Avis délibéré
de la Mission régionale d'autorité environnementale
Provence-Alpes-Côte d'Azur

sur le projet de construction d'un groupe scolaire et d'une salle polyvalente, secteur dit de La Baume à Fréjus (83)

N° MRAe
2024APPACA29/3715

Figure 3: OAP n°4 Caïs Nord (source : étude d'impact)

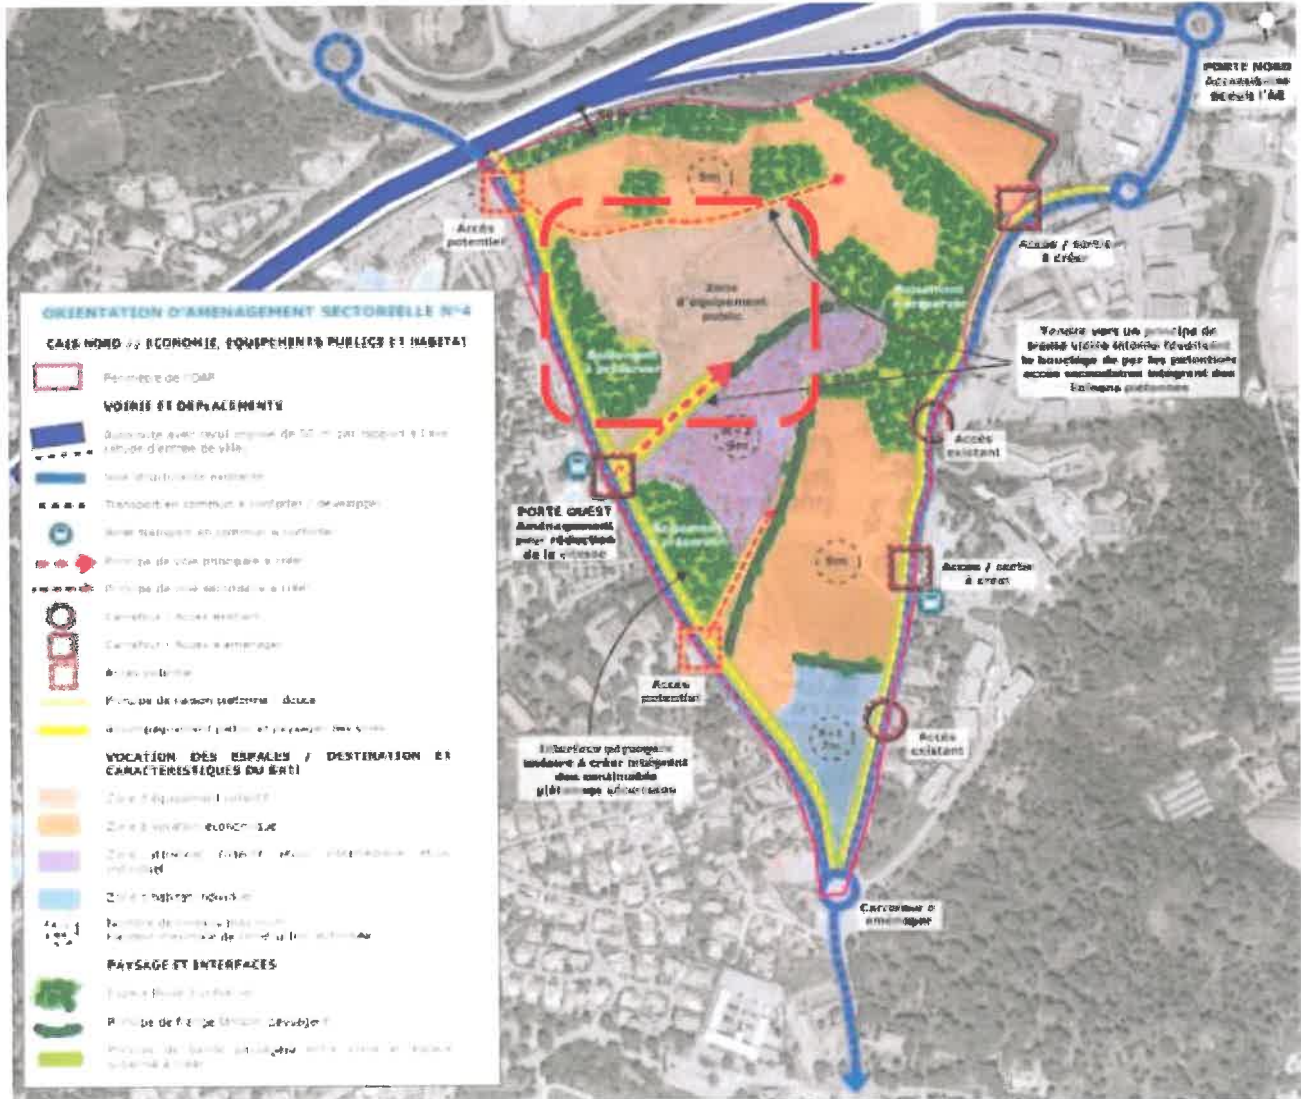
La MRAe relève cependant que le choix d'implantation d'un établissement scolaire au sein de cette OAP n'est pas explicite. De même, aucune étude de secteurs alternatifs n'est présentée. La prise en compte dans le choix du site des enjeux environnementaux, plus spécifiquement de l'exposition de nouvelles populations sensibles à un risque sanitaire, manque donc de justification.

La MRAe recommande d'explicitier le choix du site d'implantation du groupe scolaire et de le justifier sur la base d'une comparaison des incidences sur l'environnement et la santé humaine des secteurs alternatifs d'implantation.
